BOA-SKI, INC. LA GUADELOUPE, CTE. FRONTENAC. QUE.

SERVICE BULLETIN

1S-07-01-036
1S-07-01-037

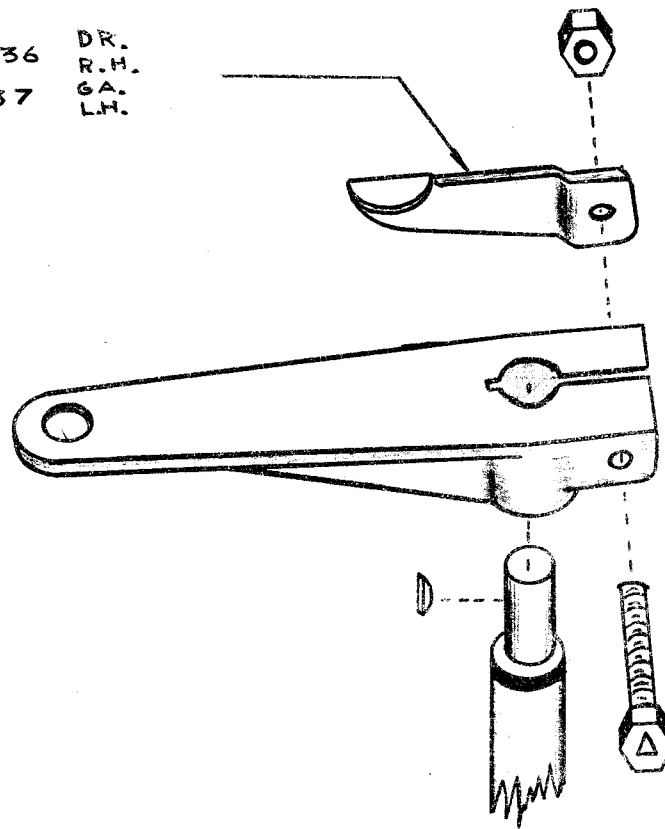
In Order to prevent the steering arm from coming in contact with the hood while turning, on certain models. We are supplying you with an additional stopper which you can install as shown on drawing. This is to replace Bulletin 1S-99-23-037.

Pour prévenir que le bras de conduite ne touche à la cabine en tournant, sur certains modèles seulement. Nous vous fournissons des arrêts supplémentaires que vous pouvez installer comme il est démontré le dessin. Ce bulletin remplace le bulletin 1S-99-23-037.
